Personenwagen

H O N D A

CH 0369 14.

SAMMELKARTE I

VERSCHRAUBUNG des GURTES

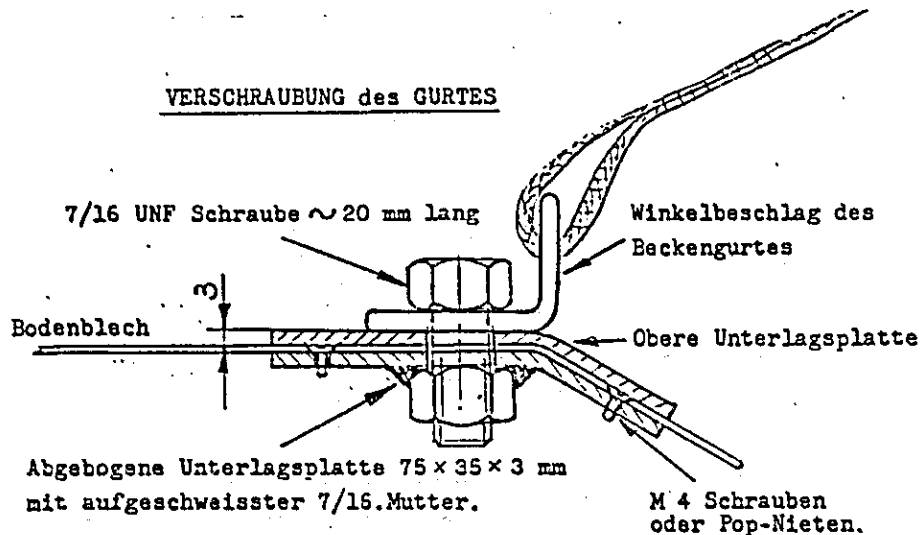
Aenderung der Anzahl Plätze: hinten von 2 auf 3 durch Einbau von ECE-14 konformen Verankerungspunkten für mittleren Beckengurt (ISB - Prüfung vom 27.01.81).

Erkennungsmerkmale : Mittenabstand der Verankerungspunkte 400 mm. Anordnung in Linie mit Originalverankerungspunkten für äussere Gurten.

Vorgehen: Fahrzeuge, an denen die Aenderung vor der 1. Inverkehrsetzung vorgenommen worden ist, sind nach Massgabe der Typenscheine mit 5 Sitzplätzen (vorne 2, hinten 3) zuzulassen

mit 4 Sitzplätzen zugelassene Fahrzeuge, sind nach erfolgter Aenderung der Behörde für den Eintrag der geänderten Anzahl Plätze zu melden (Formular 13.20 B für technische Aenderungen).
